# ÖRTLICHE RAUMORDNUNG MARKTGEMEINDE GAMLITZ

## Bebauungsplan 08 "Penkoff-Steiner" - Änderung 02

**Betrifft:** **Bebauungsplan 08 - Änderung 02 „Penkoff-Steiner“**  
*Fachliche Stellungnahmen zu den eingebrachten Einwendungen*

Plan Nr.: BPL 08-Ä02/GA 16/01

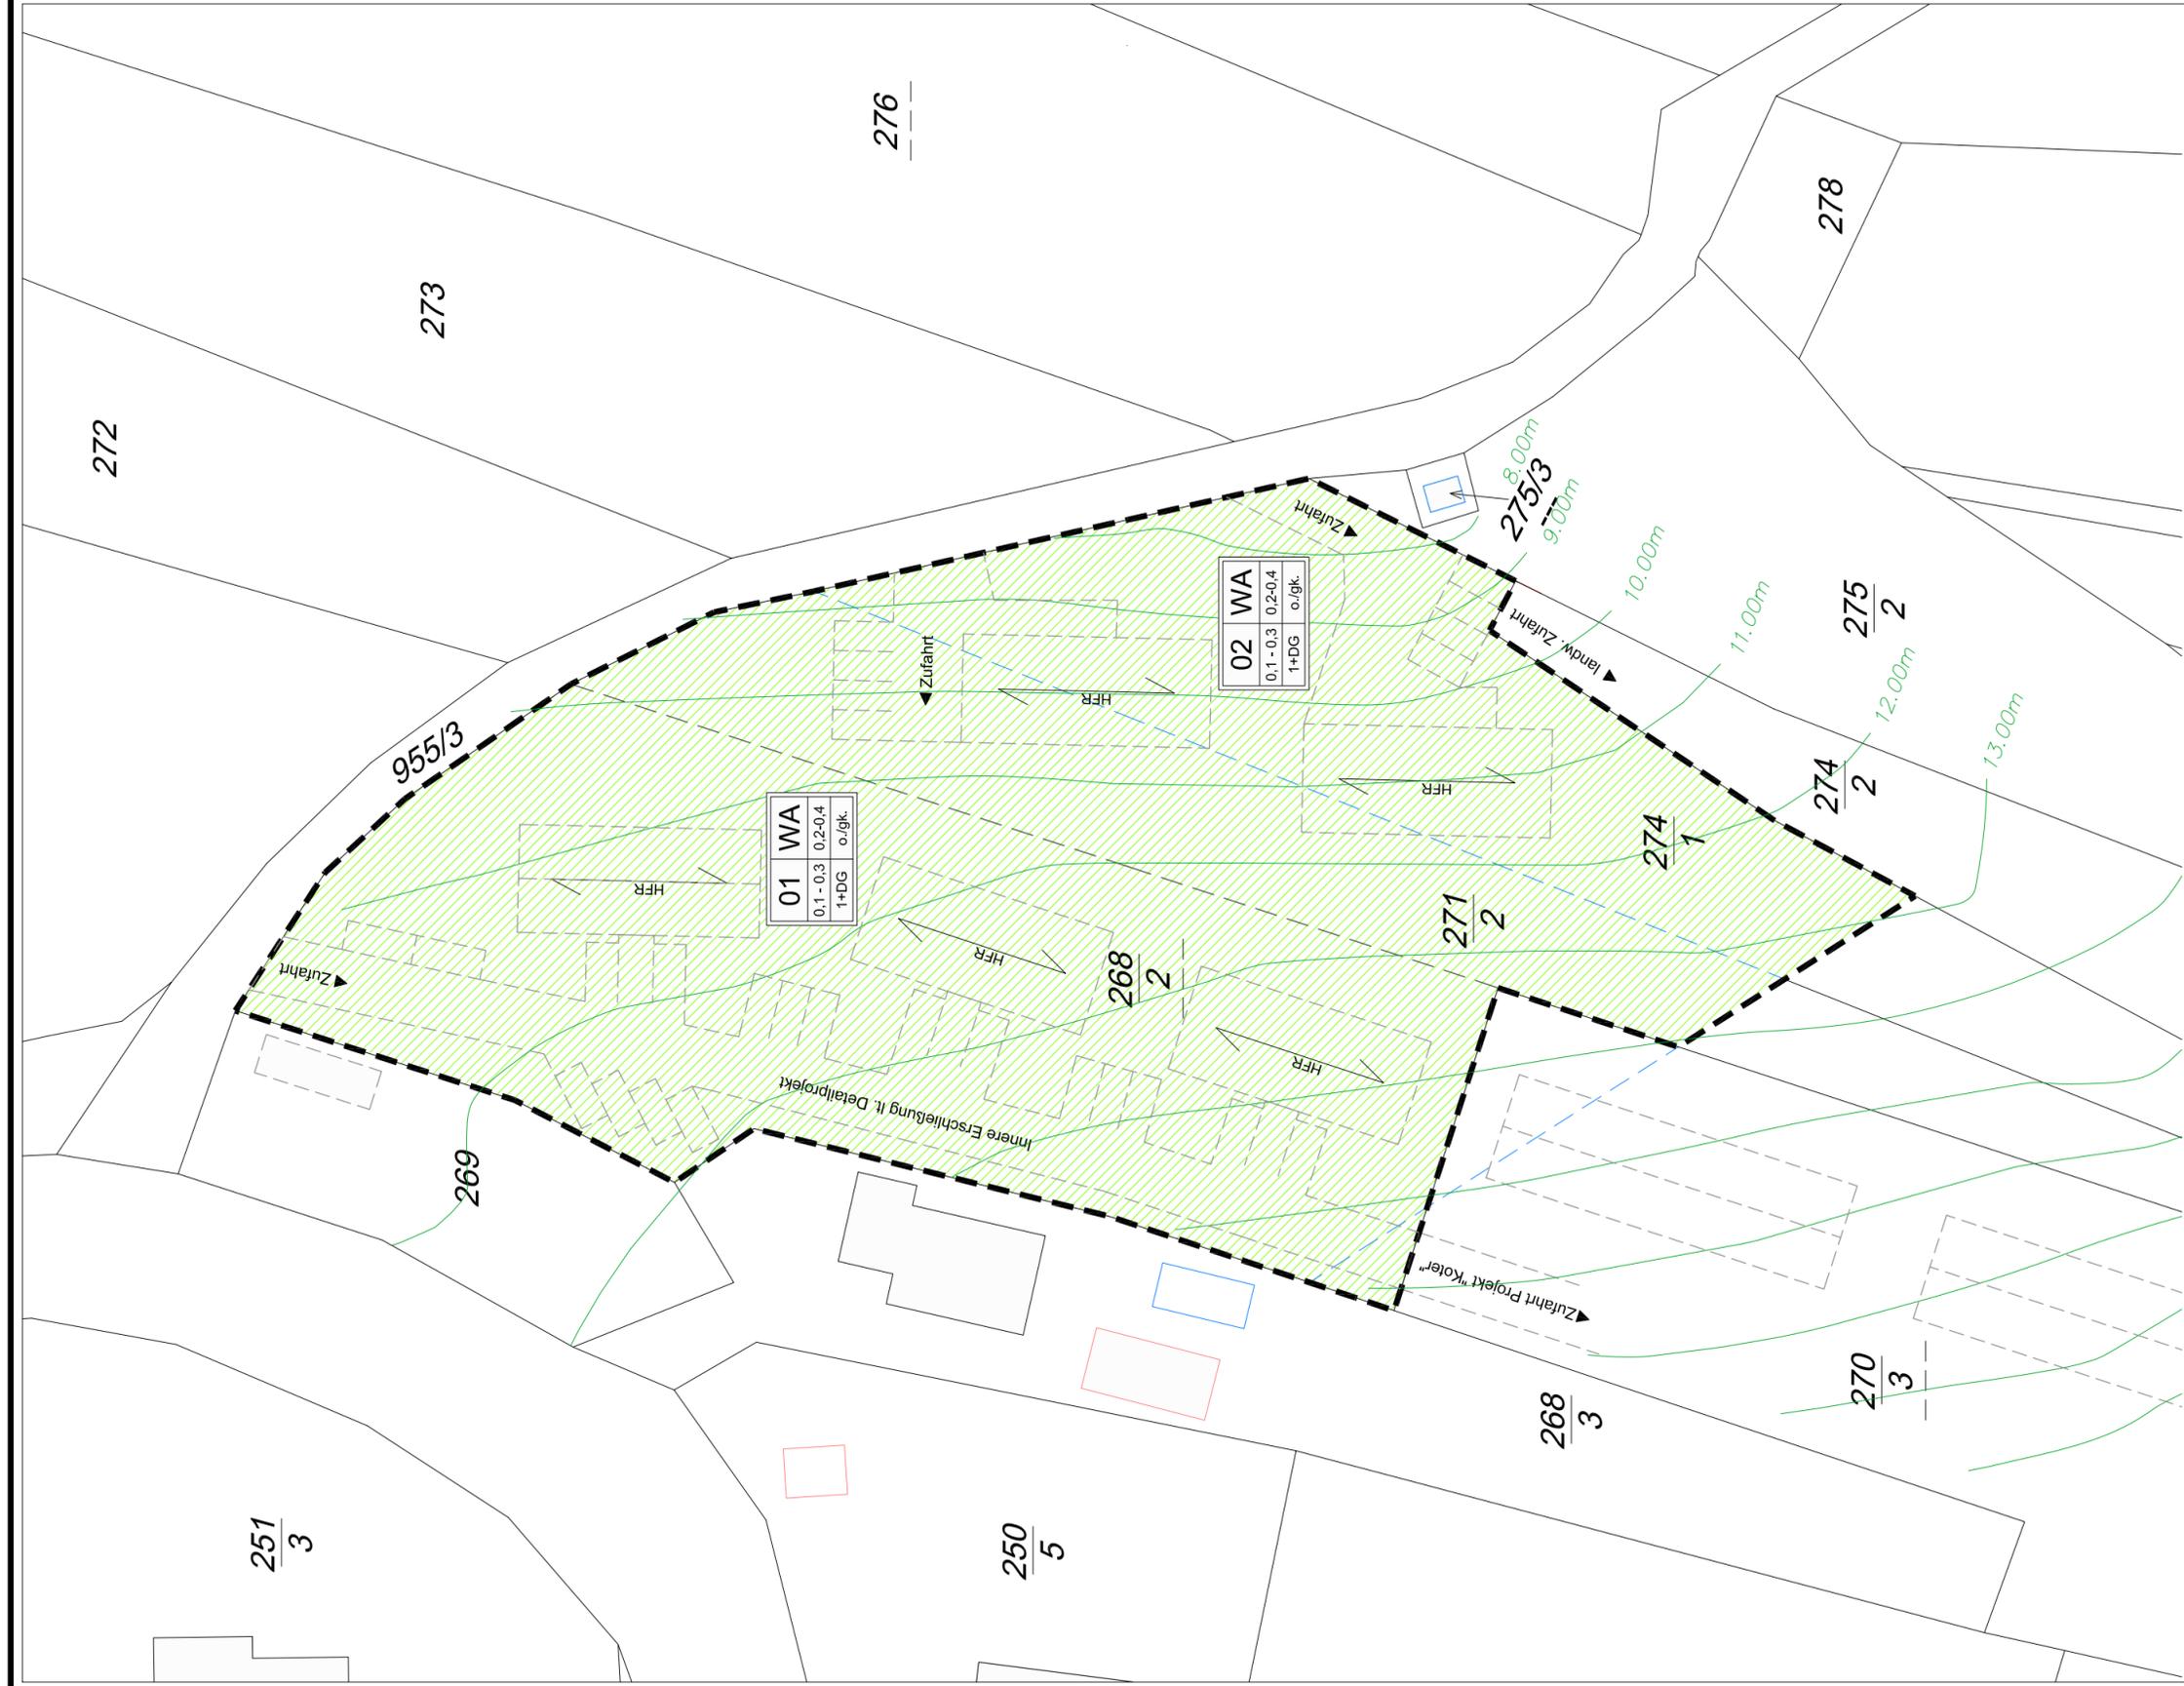
Die Grundsätze in § 4 r) und s) werden begrüßt, es soll aber noch zusätzlich die Anwendung des Leitfadens für Oberflächenentwässerung 2.0 (Hrg. Amt der Steiermärkischen Landesregierung) im Bauverfahren vorgesehen werden.

Hinweis: Da es sich bei der Aufschließung um eine Sackgasse handelt, wird geraten, einen entsprechend großen Wendepplatz am Wegende vorzusehen, um eine gefahrlose Benützung des Weges sicherzustellen.

Hinsichtlich des Wendeplatzes wurde in der Verordnung unter §4.d. auch eine klarstellende Anmerkung eingefügt:

- *Die Errichtung eines ausreichend dimensionierten Wendeplatzes am Ende der Stichstraße (liegt außerhalb des Bebauungsplanbereiches - Berücksichtigung im Bauverfahren) wird aus fachlicher Sicht und aus Sicht der BBL-Südweststeiermark (siehe Anhang) empfohlen.*

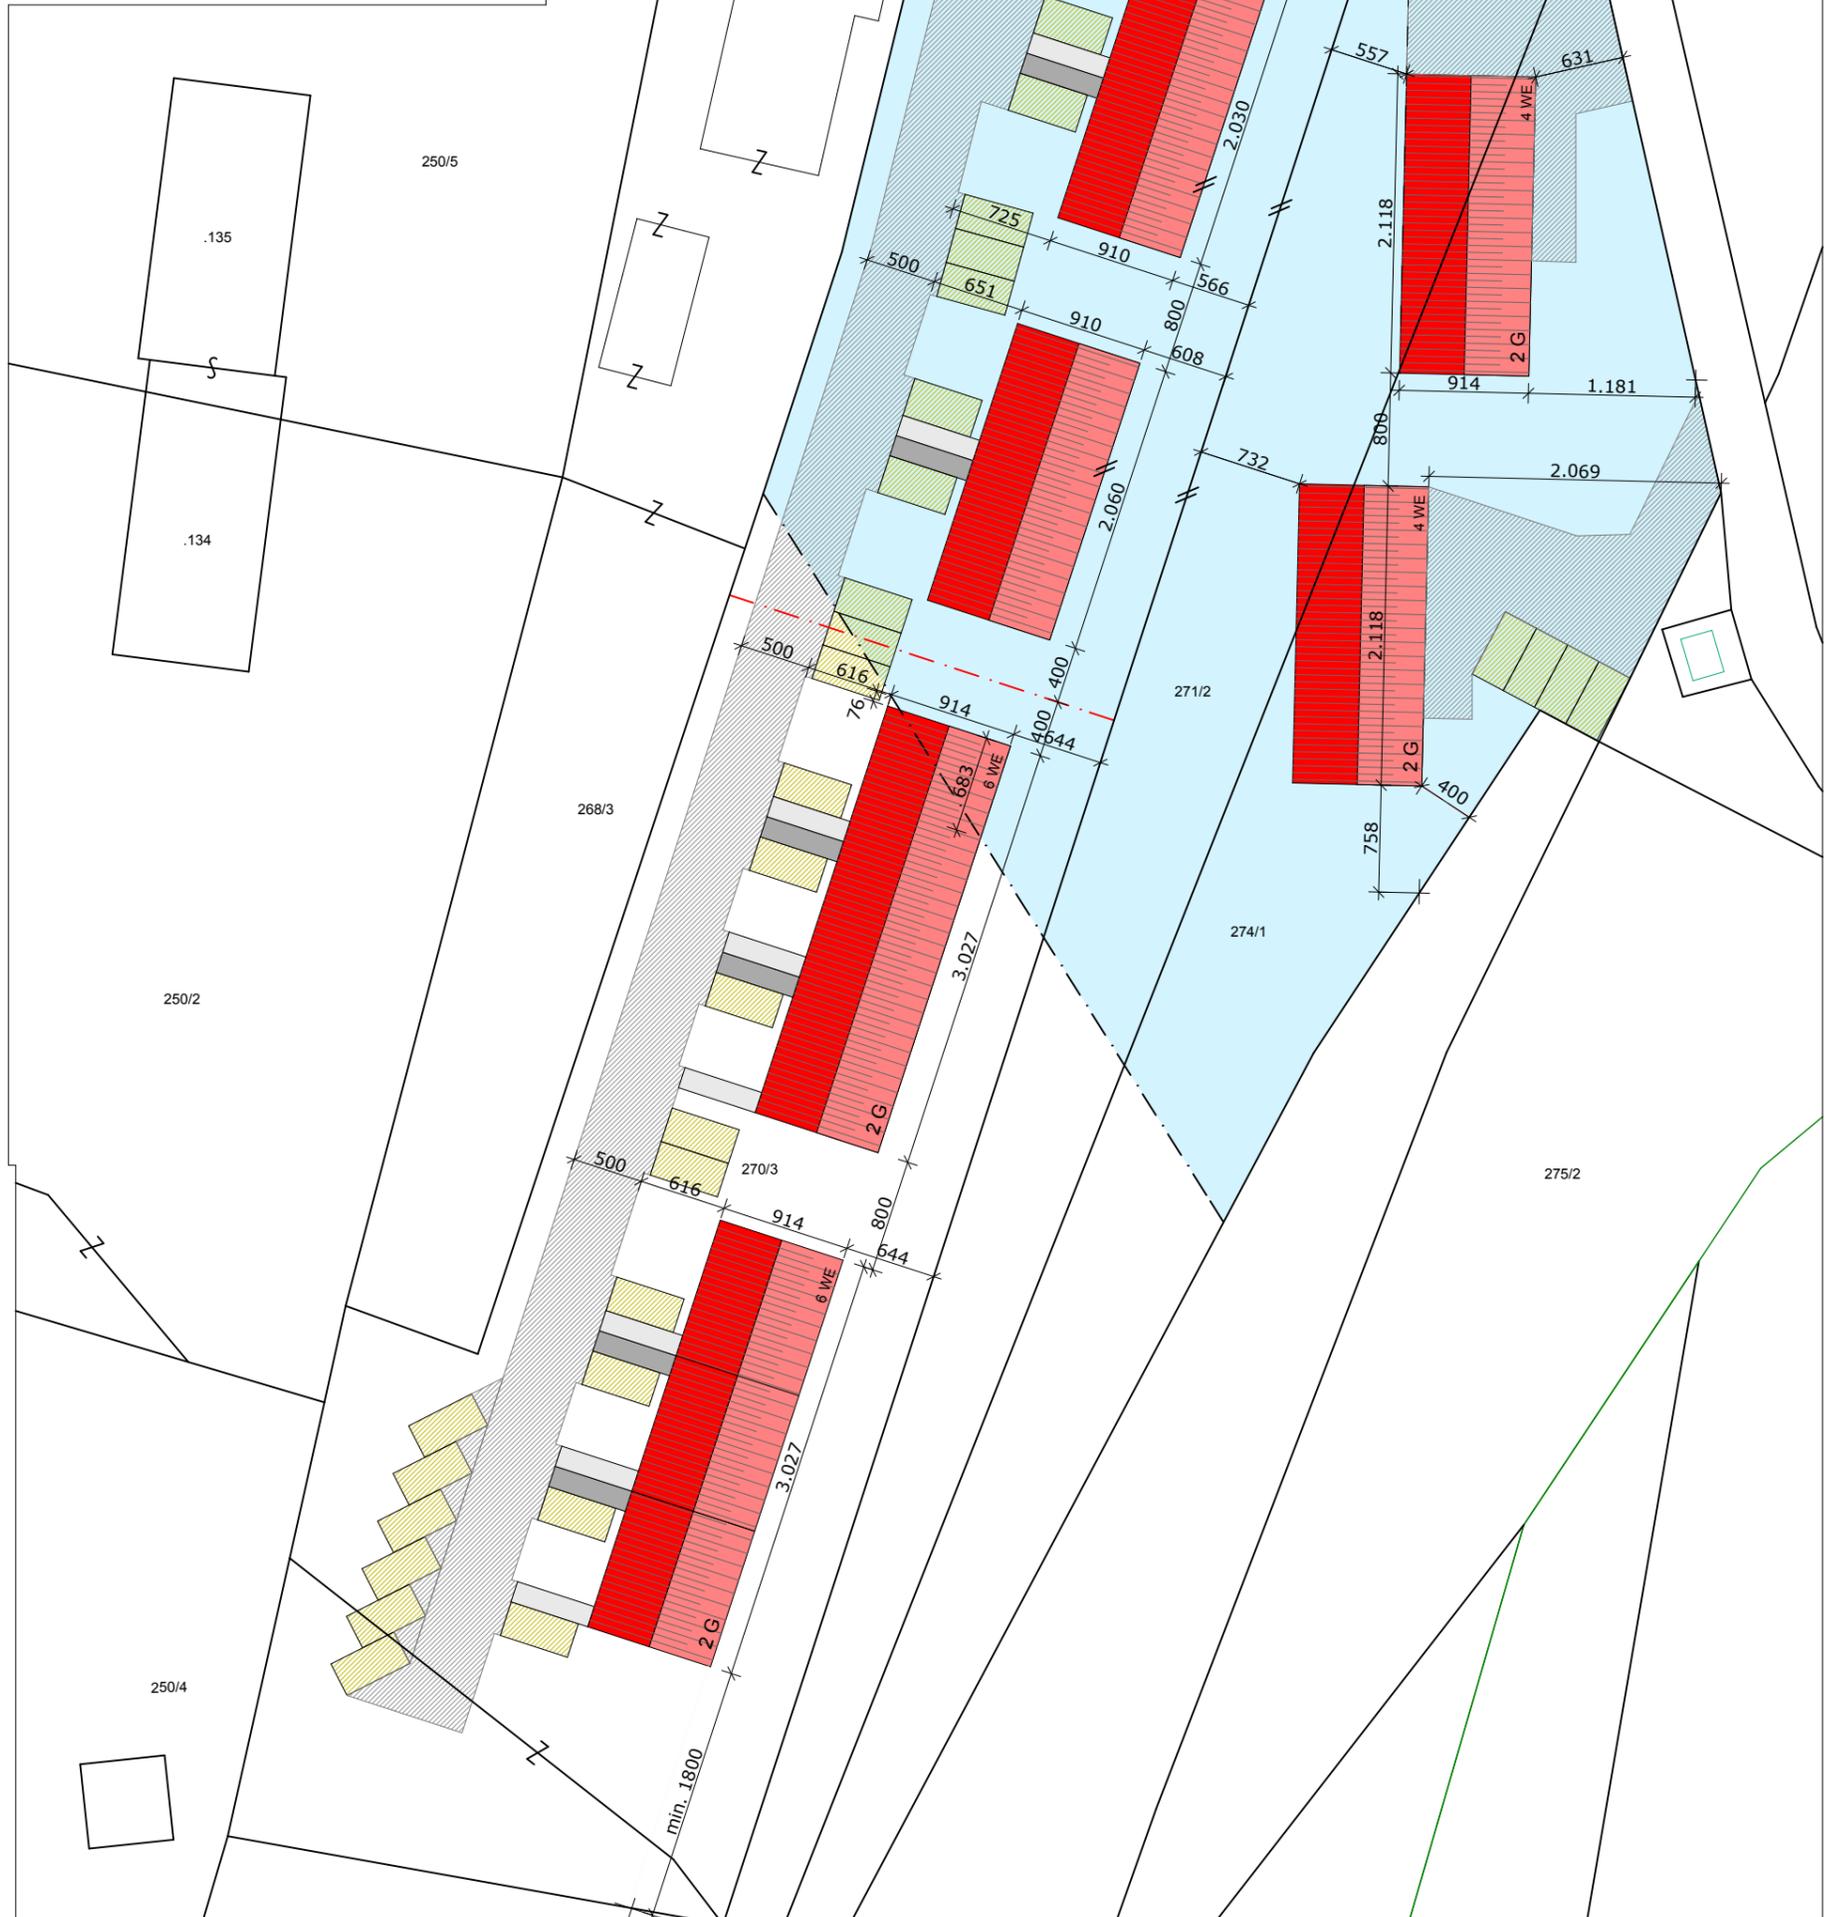
DI Dr. Georg Plankensteiner	Bebauungsplanänderung 1. Beratung	Gamlitz
<p><u>17.09.2015:</u> <i>Der bestehende Bebauungsplan soll abgeändert werden – es sollen zwei Häuser im Anschluss an die Bebauung „Koter“ entstehen. Aus Sicht des Gestaltungsbeirates ist Aneinanderreihung von drei Häusern in dieser Art kritisch zu sehen. Eine Variation der Objekte in der Länge und Versatz ist unbedingt erforderlich. Hilfreich wäre die Einbeziehung der Bebauung „Koter“ in die weiteren Überlegungen.</i></p> <p><u>19.11.2015:</u> Der nunmehr vorgelegte Entwurf sieht drei anstelle von zwei (wie am 17.09.2015 vorgeschlagen) Häusern vor, die kleinteiliger wirken. Ein Versatz des letzten Objektes in der Reihe und Versatz der „zweiten Reihe“ wurde berücksichtigt.</p> <p>Aus Sicht des Gestaltungsbeirates kann dieser Entwurf als Grundlage für die weiteren Überlegungen zur Bebauungsplanung und Einreichplanungen dienen. In weiterer Folge ist begleitend zur Einreichplanung die Planung der Außenanlagen (Parkplätze und deren allfällige Überdachung, Bepflanzungen, etc.) unbedingt erforderlich.</p> <p>Darüber hinaus wird entsprechende Ausführungs- und Detailplanung notwendig sein um eine entwurfsgerechte Umsetzung zu gewährleisten.</p>
